Dokumentácia: **Zmena a doplnok č. 1 ÚPN-O VERNÁR**

TEXTOVÁ ČASŤ

ZMENA A DOPLNOK č. 1

ÚPN-O VERNÁR

SCHÉMA polohy a označenie lokalít riešených v ZaD č. 1 ÚPN-O Vernár

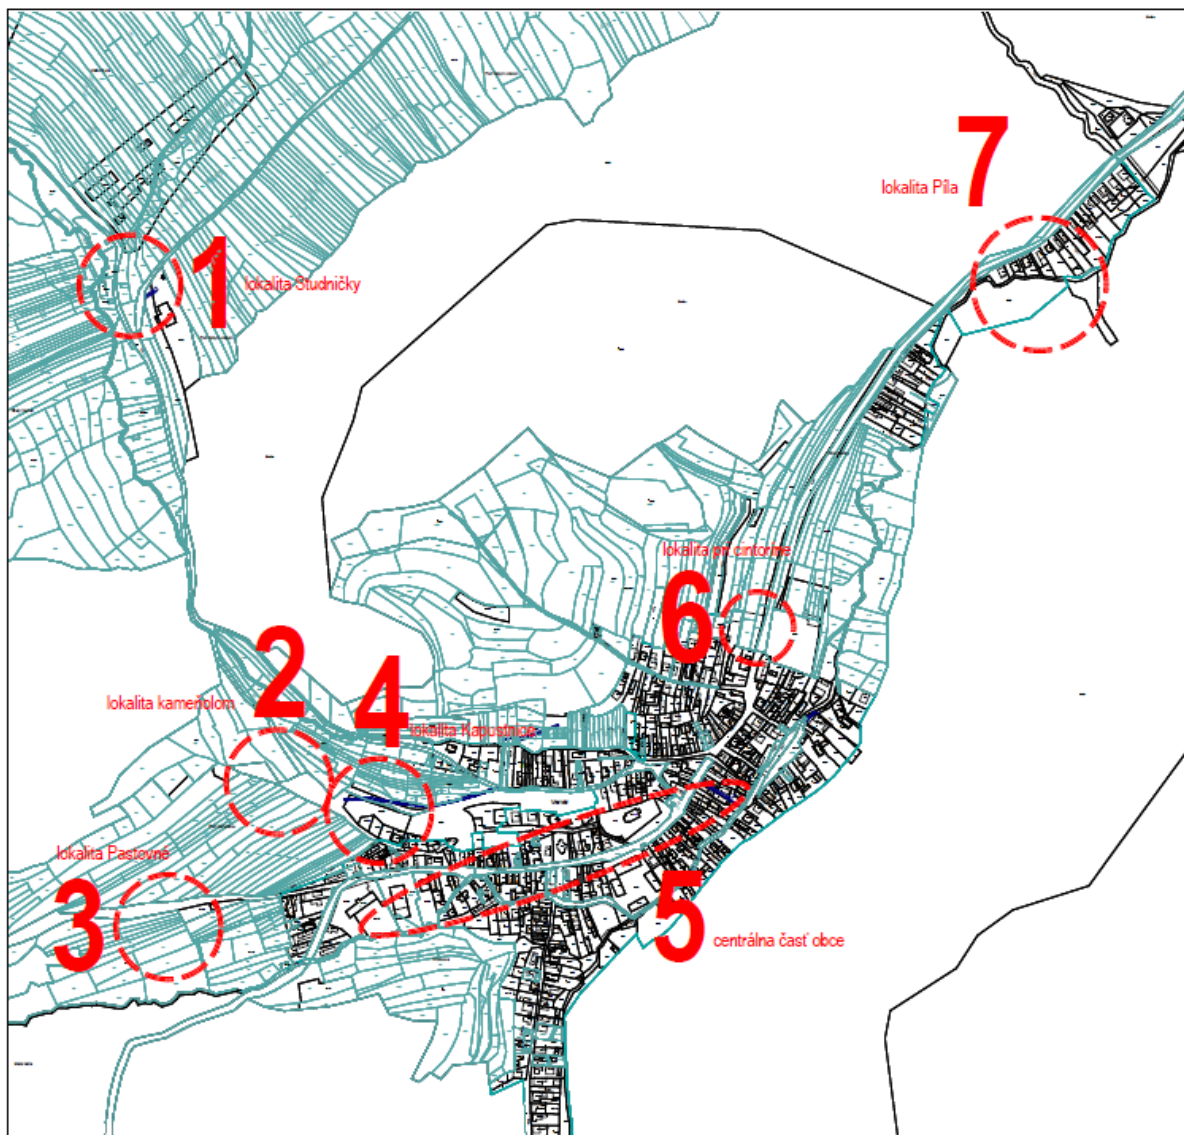
1 v lokalite Studničky

- navrhované je parkovisko a úprava trasovania obslužnej komunikácie

2 v kameňolome

- navrhované je využitie časti územia bývalého kameňolomu na outdoorové aktivity, rekreáciu a šport

3 v lokalite Pastovné

- navrhované je zmenšenie plochy rekreácie a zväčšenie plochy pre bývanie v rodinných domoch – v doteraz navrhovanom vymedzení zastavaného územia
- navrhovaná je nová poloha obslužnej komunikácie pre plochu rekreácie, pôvodne navrhovaná trasa obslužnej komunikácie je navrhovaná na zrušenie

4 v lokalite Kapustnice

- navrhovaná je úprava vymedzenia plochy pre bývanie v rodinných domoch (podľa spracovanej podrobnejšej štúdie) a úprava trasovania obslužnej komunikácie ku kameňolomu
- navrhovaná je úprava kategórie obslužnej komunikácie - cesty k areálu Studničky

5 v centrálnej časti obce

- navrhovaná je zmena funkcie areálu kultúrneho domu („Urbárskeho domu“) na funkcie bývania v bytových domoch
- navrhovaná je zmena funkcie športu za objektom školy (školské ihrisko, v súčasnosti amfiteáter) na funkcie občianskej vybavenosti
- navrhované je zrušenie nefunkčného kúpaliska (plochy športu) za obecným úradom
- navrhovaná je úprava regulatívu obmedzenia zástavby v centrálnej časti obce južne od cesty I/66
- navrhovaná je úprava regulatívov maximálnej zastavanosti v regulačných celkoch č. 1 a č. 2

6 v lokalite pri cintoríne

- navrhovaná je úprava trasovania chodníka (podľa spracovanej dokumentácie)
- navrhované je parkovisko oproti cintorínu

7 v lokalite Píla

- zakreslená je aktuálna trasa potoka a s ňou súvisiaca úprava vymedzenia (zväčšenie) plochy pre bývanie v rodinných domoch, v hraniciach zastavaného územia obce
